資料2

日本版改良藤田スケールに関する ガイドラインの見直しについて

気象庁

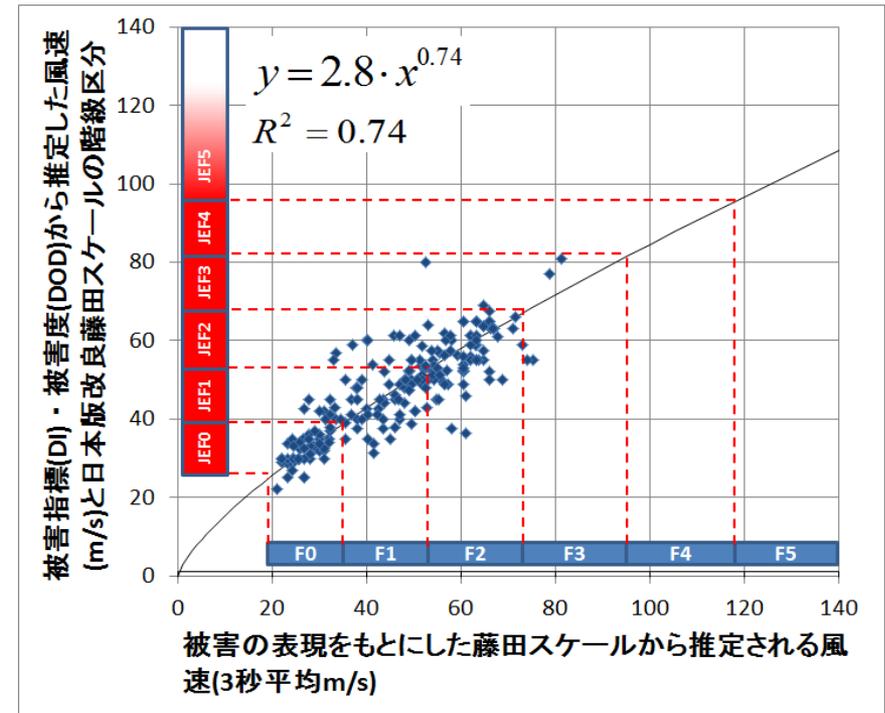
過去に発生したF3事例をJEF3に読み替え、どんなに大きく見積もっても80m/sを超えていなかったとの誤解

Fスケール

F3 70~92m/s
(約5秒間の平均)

JEFスケール

JEF3 67~80m/s
(3秒間の平均)

→ 階級別事例数の統計を継続して行うことが目的のため、
個々の突風事例を1対1でFスケールからJEFスケールに対応させることは出来ない

Fスケール及びJEFスケールのDI・DODから推定される風速の相関
(詳細はガイドライン付録C)

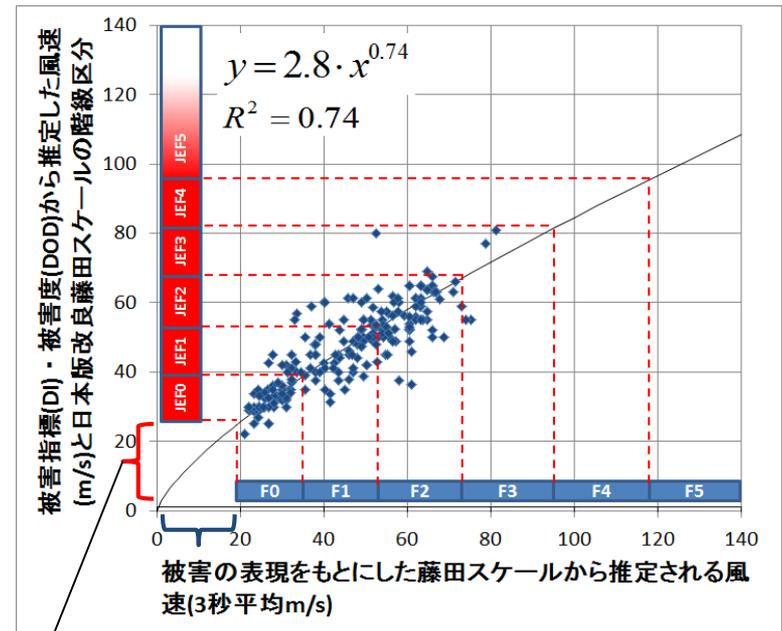
- 過去の突風事例における215件の被害事例を対象に、両スケールで推定される風速の相関を調査
- Fスケールと評定結果ができる限り同じ階級になるよう、JEFスケールの階級と風速の対応を決定
- 全ての被害事例が同じ階級になるわけではない

→ 統計的な継続性を考慮した階級と風速の対応について、解説を追加する

JEF スケールの階級と風速の対応については、F スケールと JEF スケールの階級別事例数の統計を継続して行うため継続性を持たせるため、現象のスケールの評定結果が両スケールでできる限り同じ階級となる（例えば、F スケールで F2 と評定された現象は、基本的に JEF スケールでも JEF2 となる。ただし、個々の全ての事例について、F スケールと JEF スケールが 1 対 1 に対応するということではない。このため、過去の事例の F スケールを JEF スケールに読み替えることは出来ない。）ように決定した。この考え方は、米国の EF スケール策定にあたって用いられている。

統計的な継続性は、「階級別事例数」が対象であり、過去の事例を読み替えることは出来ないことを明記

図5 日本版改良藤田スケールを用いた評定の流れ

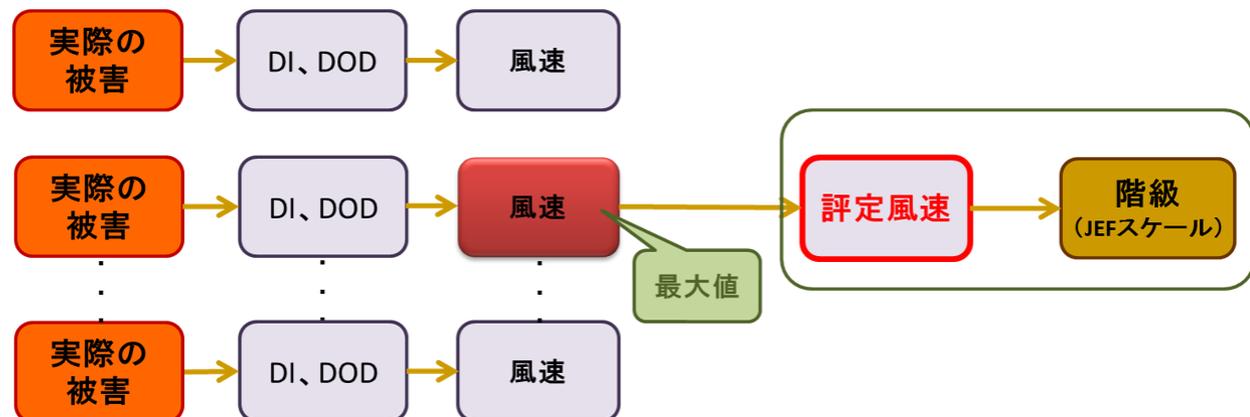
→ JEFスケールの階級にJEF0未満を追加する

- ① 竜巻等突風によりもたらされた被害それぞれについて、付録Bを用いて DI 及び DOD を決定する。
- ② ①で決定した DI・DOD に対応する風速を求める。
- ③ ②で得られた風速のうち、最大の値を、現象を代表する風速（ここでは「評定風速」と呼ぶ）とする。
- ④ 評定風速を表3の風速に当てはめて JEF スケールの階級を求める。ただし、JEF0 の下限値に満たない場合（以下に示す 25m/s 未満を含む）は「JEF0 未満」とする。

JEF0未満を定義
